Mission régionale d'autorité environnementale
ÎLE-DE-FRANCE

**Avis délégué sur le projet
de renouvellement urbain du quartier
de la Sablière à Bondy (93)**

N° 016018/A P
du 02/06/2026

Illustration 6- Carte des bruits routiers et ferroviaires Lden et Ln de Bruitparif sur le secteur de projet (annexe 18, p.8-9)

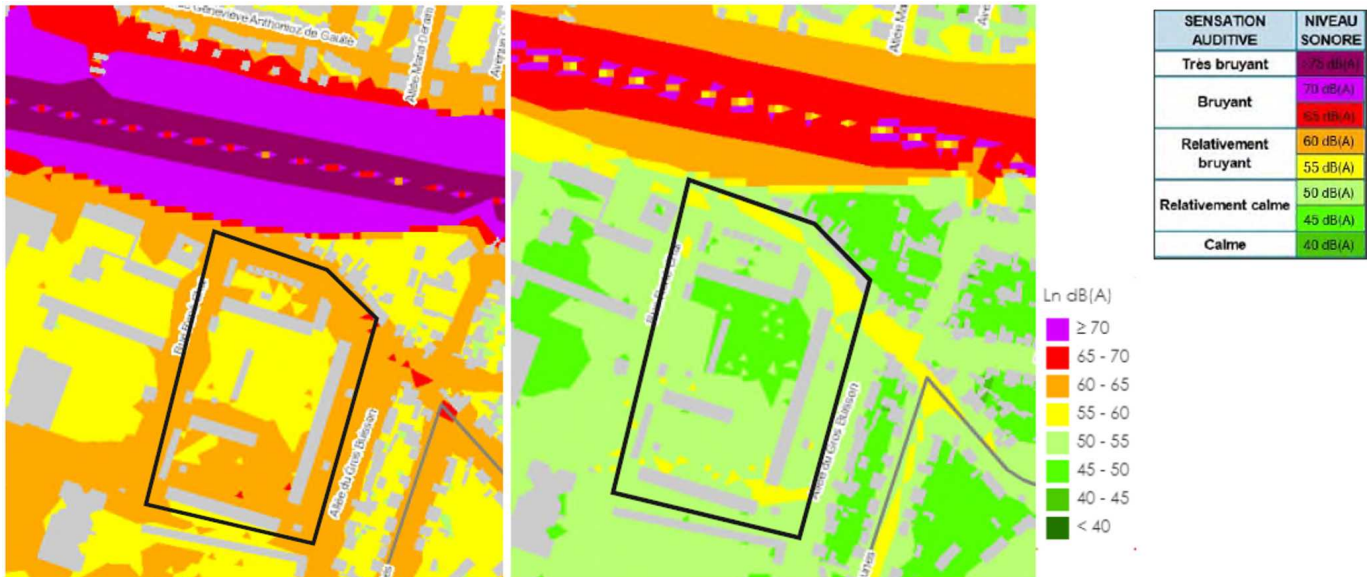
Le dossier ne présente ni mesures acoustiques de terrain, ni modélisations aussi bien à l'état initial qu'en phase exploitation. Ces éléments auraient pourtant permis d'apprécier l'évolution de l'ambiance sonore du secteur, notamment au regard des hauteurs projetées, de l'effet de masque potentiel des constructions ou de l'exposition des futurs espaces sensibles aux infrastructures ferroviaires. Les objectifs acoustiques visés en façade ne sont pas précisés et l'efficacité attendue des mesures proposées n'est pas démontrée. Par ailleurs, la localisation de la future crèche sur le lot 1 en rez-de-chaussée et à proximité des voies ferrées aurait mérité une analyse plus approfondie des niveaux d'exposition sonore et des mesures de protection associées, allant au-delà des préconisations générales dans le cahier de préconisations architecturales, urbaines, paysagères et environnementales (CPAUPE, p.10). Enfin, si l'étude acoustique formule plusieurs principes de conception (orientation des pièces, recours à des loggias), le dossier ne permet pas d'apprécier dans quelle mesure ces recommandations seront mises en œuvre à l'échelle du quartier.

(2) L'Autorité environnementale recommande de compléter l'analyse acoustique par des modélisations du projet permettant d'évaluer l'exposition sonore des futurs bâtiments et espaces sensibles, notamment de la future crèche, de préciser les objectifs acoustiques visés en façades des bâtiments et les modalités de mise en œuvre des mesures de réduction prévues.
